לכבוד: חנן מור, קבוצת חנן מור השקעות 2006 בע"מ

חוות דעת בנושאים תכנוניים, לתכנית תמ"ל/ 3010, מתחם המייסדים, נס ציונה.

12. גודל חצר משותפת (ייעוד מגורים ד', ה' ומגורים ותעסוקה):

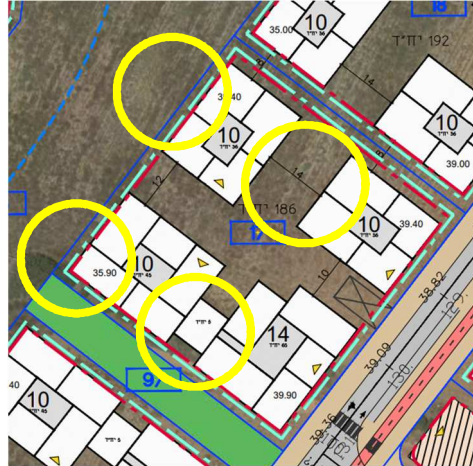
בהוראות התכנית בסעיפים 4.1.2 ס"ק א'4, וכן 4.2.2 ס"ק א'2, וכן 4.3.2 ס"ק א'3 כתוב: "במרכז המגרשים תפותח גינה משותפת לכלל המבנים בשטח מינימלי של 700 מ"ר, כאשר תובטח נגישות בין לובי המבנים למפס הגינה". הדרישה לשטח החצר (700 מ"ר) אחידה וגורפת, בשעה שיש שונות גדולה (הפרש של עד 300%) בגודל המגרשים: מהגדול ביותר (מגרש 37) 9,371 מ"ר, ועד לקטן ביותר (מגרש 23) 3,037 מ"ר.
לכן נבקש מהועדה (12): לקבוע את גודל החצר המשותפת באחוז מגודל המגרש (לדעתנו, המספר הראוי הוא 10%).

נביא דוגמה מנספח בינוי את מגרש 17, שהמרחקים בין המבנים, ורוחב המבנים בו ישתפר אם יותר קו בנין 0 לשצ"פים:

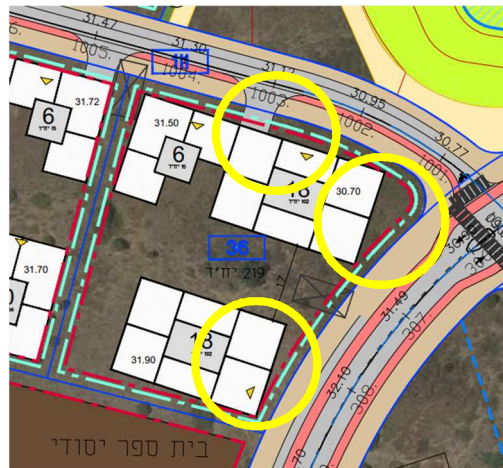
א. נבקש לכן לקבוע באופן גורף קו בנין 0 (או 1 לכל היותר) לכיוון שצ"פים ושבילים. זה ישפר את הבינוי ב- 14 מגרשים (שרובם גובלים בשצ"פ המרכזי). זאת בדומה להערה ז' שכבר קיימת בין ההערות לטבלה 5 ("יותר קו בנין 0 בדופן המגרש המסומנת בחזית מסחרית...")

א. להוסיף הוראה, ולעדכן בטבלה 5: "יותר קו בנין 0 (או 1) לשצ"פים ושבילים"

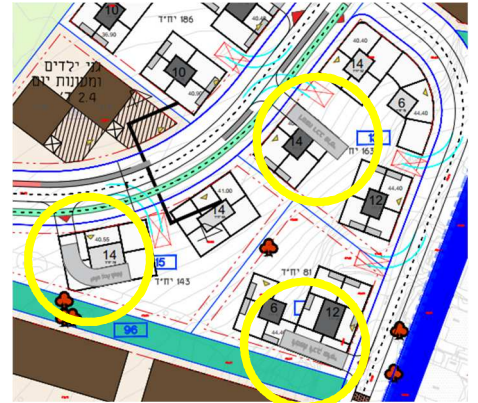
בהוראות התכנית בסעיף 6.1.4 יש הפניה למסמכים שאינם כלולים במסמכי התכנית, בהם אמור להכלל תקן החניה: "1. תקן החניה המרבי יהיה כמפורט בטבלת מאזן החניה ב"נספח התנועה-תוכנית מפלס הקומה הטכנית" או לפי התקן התקף לעת הוצאת היתר הבניה, הנמוך מביניהם. 2. תקן החניה המזערי לאמצעים לתנועות רכות יהיה כמפורט בטבלת מקומות החניה ב"נספח התנועה- תכנית מפלס המרחב העירוני" או לפי התקן התקף לעת הוצאת היתר הבניה, הגבוה מביניהם".

נציין גם, שחלק מפתרונות התחבורה הציבורית המטרו, BRT, הרכבת הקלה, יבוצעו בפועל רק שנים לאחר מימוש חלקי תכנית. יהיה צורך להסתמך גם על רכב פרטי או רכב שיתופי.

- להוסיף את מסמכי התכנון החסרים, כולל טבלאות דרישת חניה.
- לקבוע שתקן החניה לדירות שאינן קטנות מאוד לא יפחת מחניה לדירה. יש לאפשר גמישות הצופה פני עתיד, ולאפשר למשל רכבים שיתופיים כחלופה ראויה לכך.
